Rapport Enquête publique unique préalable à la déclaration de projet et au classement de voies dans le système autoroutier portant sur l'opération d'aménagement du système d'échangeurs de Pleyel (A86) et Porte de Paris (A1) sur la commune de St Denis (93)

Commission d'enquête : M-C Eustache Présidente, S Frézel et A Clerc titulaires

– octobre 2019 –

Figure 41 : Carte des mouvements en UVP/ h au carrefour Anatole France / Jules Saulnier (HPM)

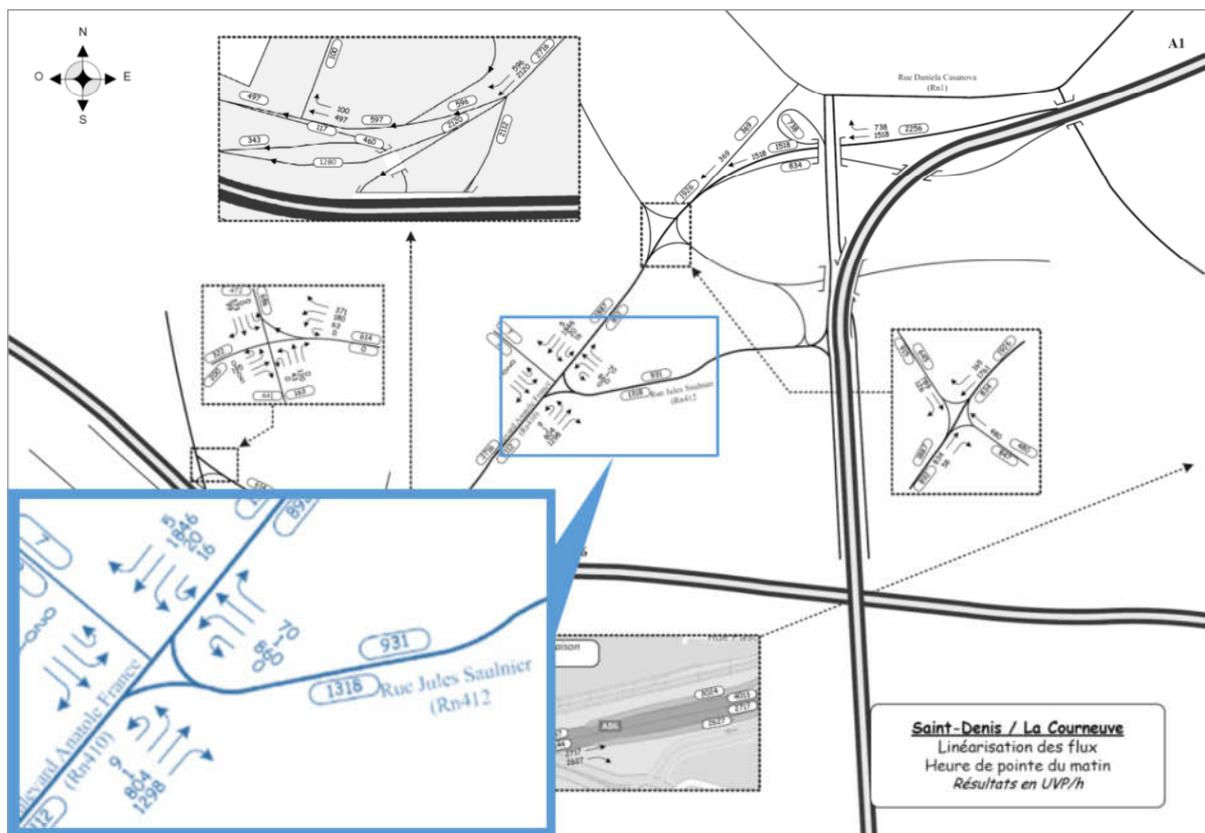
Q2 : Nous souhaitons donc obtenir des explications sur les raisons d'une telle projection de diminution des trafics sur la rue Jules Saulnier.

Pour comprendre pourquoi une baisse de trafic est attendue sur la rue Jules Saulnier, il faut analyser les déplacements réalisés par les usagers. Nous nous appuyons sur le diagnostic réalisé par notre prestataire. L'étude a été réalisée en 2013 et actualisée en 2015 sans changement majeur. En outre, la mise à jour du modèle en 2018) par le bureau d'études CDVia confirme les ordres de grandeur.

Les cartes ci-dessous montrent les mouvements en UVP/h (unité de véhicule particulier / heure) et en heure de pointe du matin (HPM) et du soir (HPS). Elles sont extraites de la pièce C01 Etude d'impact : Préambule et état initial du dossier d'enquête publique.

- Pour le transit Ouest -> Est, le trafic arrivant sur le boulevard Anatole France nord vient à 80 % de la bretelle 8b et pour 20 % pour la rue Poulbot ;
- Une fois sur le boulevard Anatole France :
 - HPM : 6 UVP sur 10 tournent à droite sur la rue Saulnier et 4 UVP/10 se dirigent vers les bretelles de la Porte de Paris,
 - HPS : 4,5 UVP sur 10 tournent à droite sur la rue Saulnier et 5,5 UVP/10 se dirigent vers les bretelles de la Porte de Paris.

Figure 57 : Profil en travers devant l'école du boulevard Anatole France intégrant la proposition d'écran végétal de 5m d'épaisseur (coupe 1)

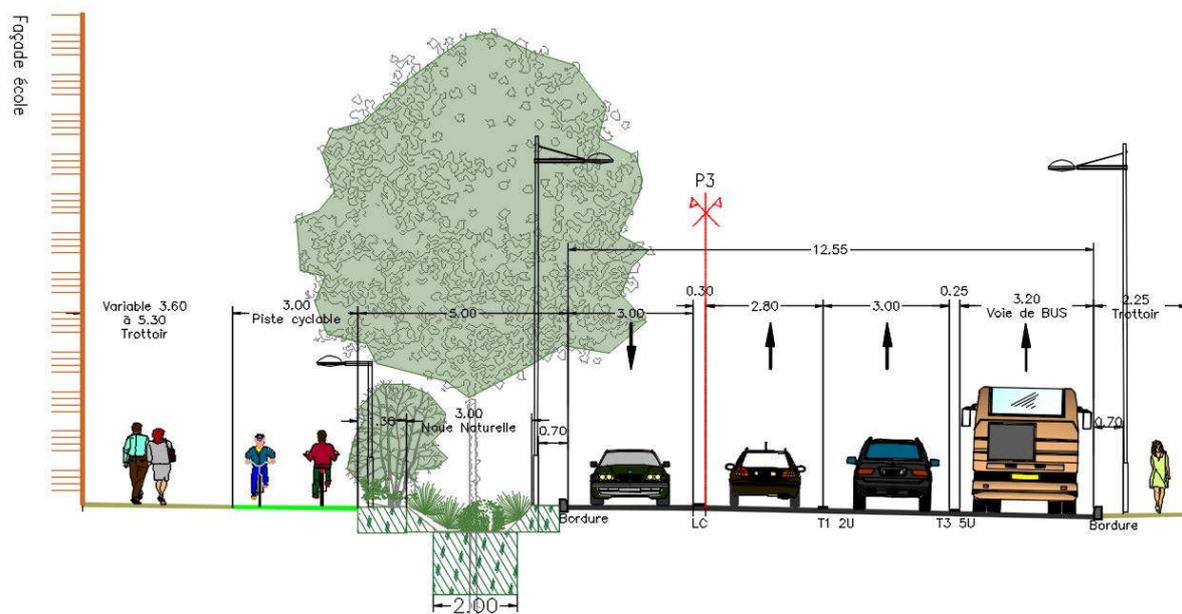
Q13 : _ Nous demandons à la commission d'enquête d'interroger la DIRIF afin qu'elle réponde aux questions suivantes : le projet entraîne-t-il une exposition des habitants à des concentrations supérieures à celles du fil de l'eau et ce jusqu'au Stade de France et le secteur Lamaze ?

Q14 : Quelles mesures précises envisage la DIRIF pour empêcher ce phénomène ?

Les solutions porteront tout d'abord sur la mise à distance des voies par rapport à l'école Anatole France. En concertation avec le Département, la largeur des voies va être diminuée par rapport à la largeur intégrée dans le dossier d'enquête publique. Grâce à cette diminution ainsi qu'à un travail de reconfiguration de la bretelle d'entrée sur l'A86 intérieure, l'axe de la voie Anatole France peut être décalé vers l'est par rapport au projet présenté en enquête publique. La place gagnée côté ouest, le long de l'école, permettrait d'installer un écran végétal constitué d'une trame arborée de haut jet ainsi que d'une trame d'arbustes mixte persistant et non persistants ce qui permettrait de filtrer en partie la pollution liée aux particules.

- Une strate basse et moyenne composée de plantes qui atteindront entre 0,50m et 1m de hauteur en moyenne. Les plantations envisagées croissent rapidement et prendraient tout leur effet dès la deuxième année.
- Une haie arbustive de taille moyenne composée d'essences permettant d'obtenir un effet compact et dense de la base jusqu'à trois et quatre mètres de haut. Ces arbres seront plantés densément afin de créer une concurrence les incitant à monter pour gagner en hauteur.
- Une strate arborée pouvant atteindre 20 m de haut, composée de deux alignements d'arbres en quinconce de deux types de gros sujets plantés chacun tous les 10 mètres (les deux alignements d'arbres combinés feront que les arbres seront seulement distants de 5 mètres les uns des autres).

Figure 119 : Estimation des véhicules x kilomètres (VK) selon les scénarios)

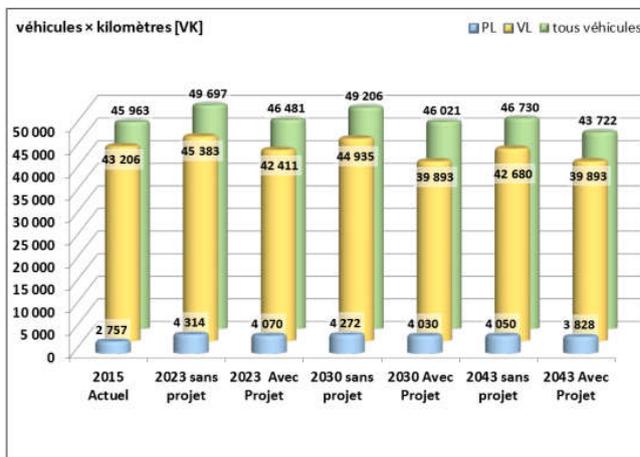
- Le détail de la bande d'étude prise en compte (barreau de la Courneuve ? Rue Saulnier ?) ;*
- Une analyse fine et récente de la prévision du chiffre de population exposée en lien avec les autres projets d'aménagements ;*
- Un mémo pédagogique pour expliquer comment des IPP peuvent être augmentés par le projet (par rapport au fil de l'eau) et permettre malgré tout de conclure que le projet améliorerait la situation par rapport au fil de l'eau.*

L'estimation des flux de trafic est réalisable avec l'indicateur « Véhicules-Kilomètres », un indice qui prend en considération non seulement le nombre de véhicules (trafic), mais également le trajet réalisé par ces mêmes véhicules. D'après les résultats obtenus, l'indice VK diminue avec la mise en place du projet par rapport au scénario sans projet. Cela s'explique par le fait que le projet va se traduire par une réduction des kilomètres parcourus dans la zone d'étude.

Figure 61 : Concentration de NO₂ (µg/m³) en 2030 sans projet - Localisation des projets d'aménagement

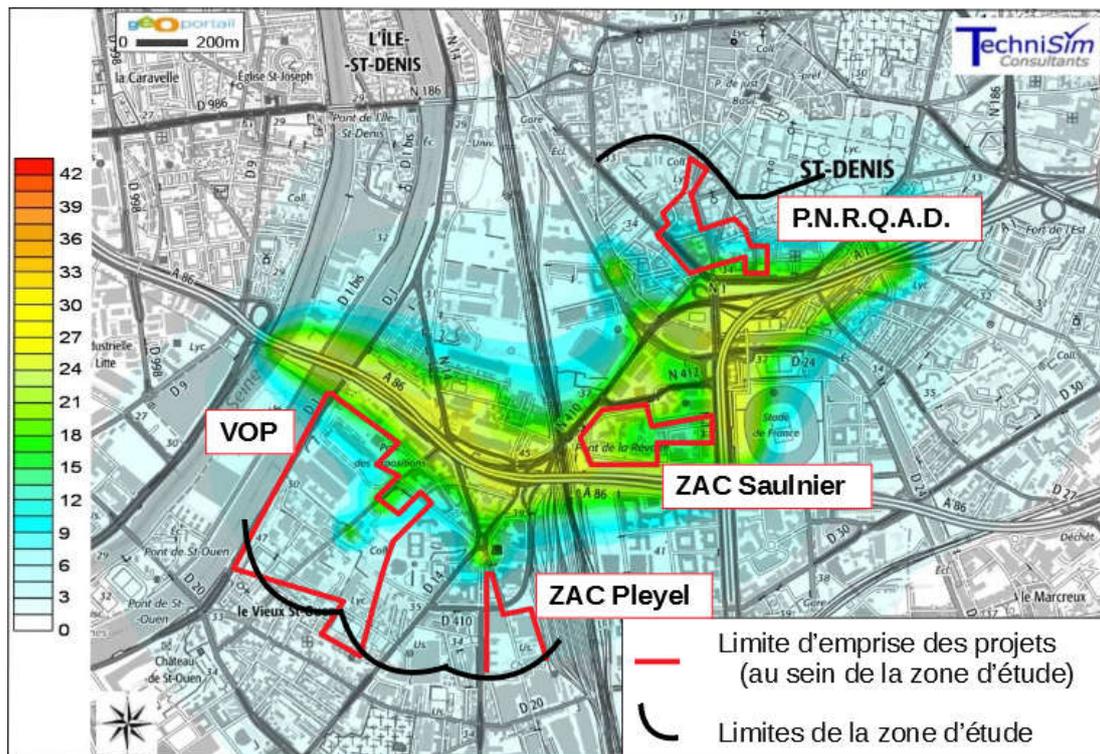
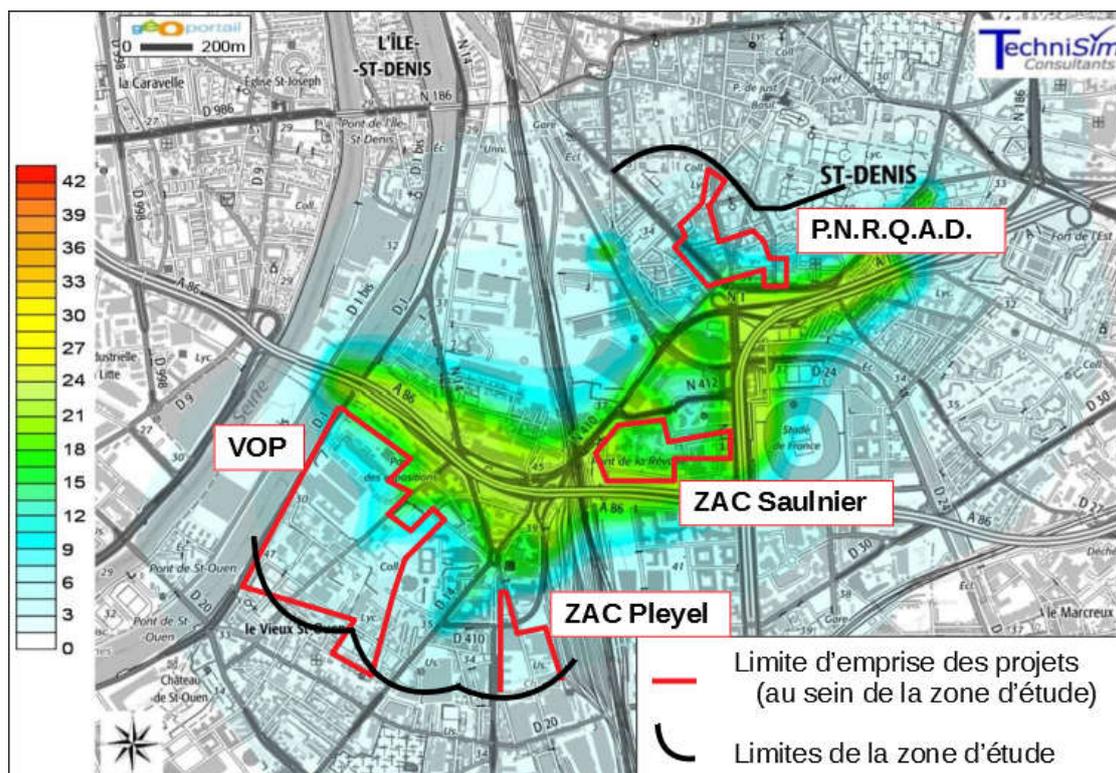
Q21 : Nous demandons au Maître d'ouvrage de communiquer les chiffres corrigés des IPP pour les différents composants à l'horizon projet 2030 avec la mise à jour du chiffre de population de 44 000 habitants. Si ce chiffre n'est pas considéré comme exact par le maître d'ouvrage, nous demandons que le calcul qui l'amène à un chiffre différent soit détaillé avec l'ensemble des programmes immobiliers implantés sur une carte à l'échelle du projet. Nous souhaitons que la désignation de chaque bâtiment soit précisée (hôtels, équipements sensibles, bureaux, habitations...) et qu'une matérialisation de l'impact sanitaire (bruit et pollutions de l'air) de chaque route soit ajouté.

Les cartes ci-dessous permettent de situer ces projets et la pollution routière à laquelle les habitants seront soumis à l'horizon 2030 en scénario fil de l'eau et avec projet.

Il apparaît que ces projets d'aménagement sont cohérents avec la mise en œuvre du projet car ils se situent tous dans des zones où les concentrations de NO₂ seront moindres ou à minima inchangées dans la situation projet. Ainsi, l'IPP recalculé avec la prise en compte de l'accroissement de la population dû à l'installation de ces projets d'aménagement présente une dégradation dans les scénarios avec et sans projet car plus de personnes sont exposées. Toutefois, le scénario avec projet reste plus favorable que la situation sans projet car il réduit alors l'indice exposition de la population de 15% :
